*Betreff:***Änderungsantrag zu DS 24-24550 Versetzen des Gedenksteins
Gliesmarode "Den Opfern und Gefallenen der Weltkriege"***Organisationseinheit:*

66 Fachbereich Tiefbau und Verkehr

Vorentwurf zum Alternativstandort Gedenkstein

Stadt.Bahn.Plus. Volkmarode-Nord Bringt Braunschweig weiter!	Unterlage / Blatt-Nr.: /
Straße: Berliner Straße / Querumer Straße Station:	Lageplan Verlegung Gedenkstein
Planbezeichnung: SB+ 12_FAN_EP_BPR_TP_LAP_000_01_a_IB_Gedenkstein	Maßstab: 1 : 250

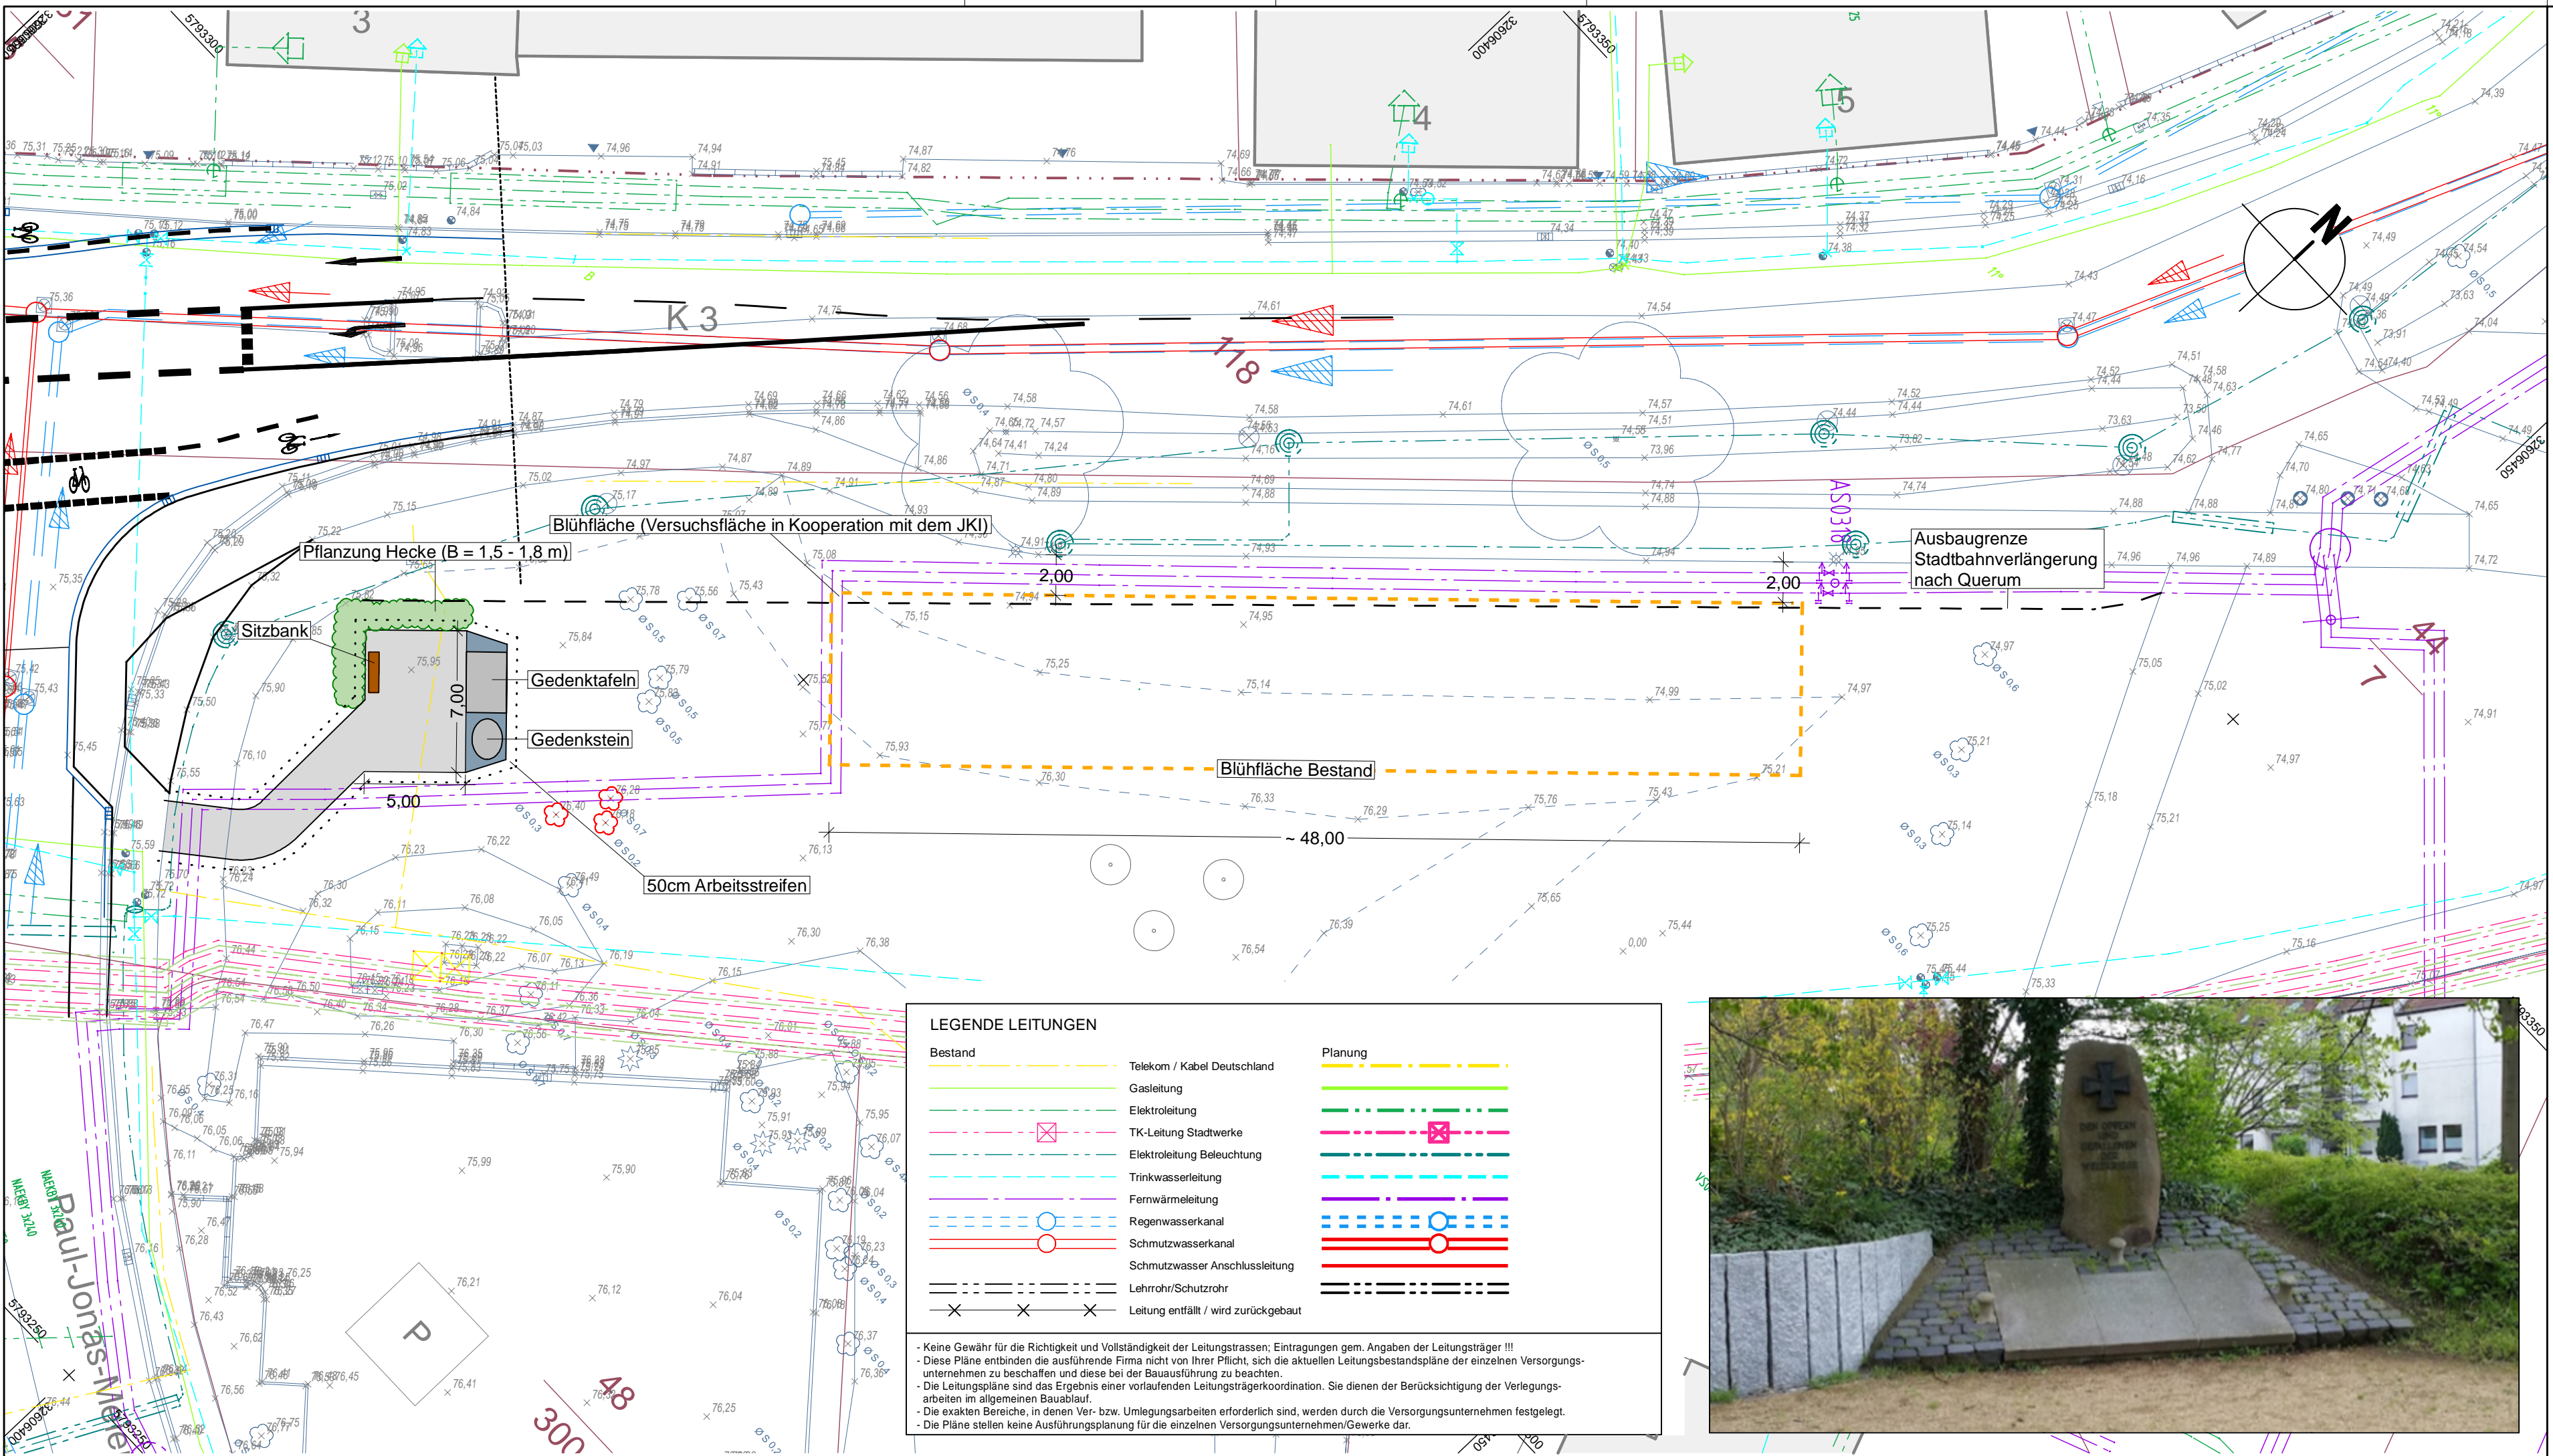
Der alternativ vorgeschlagene Standort (s. Anlage) gewährleistet aus Sicht der Verwaltung ebenfalls eine gute Wahrnehmbarkeit und günstige Zugänglichkeit. Das Abrücken des Gedenksteins von der heutigen Fahrbahnkante gewährleistet auch hier bei einem potenziellen Ausbau der Querumer Straße mit einer Stadtbahntrasse nach Querum die Dauerhaftigkeit des Standortes.

Die Verwaltung bewertet auch diesen Standort als geeignet.
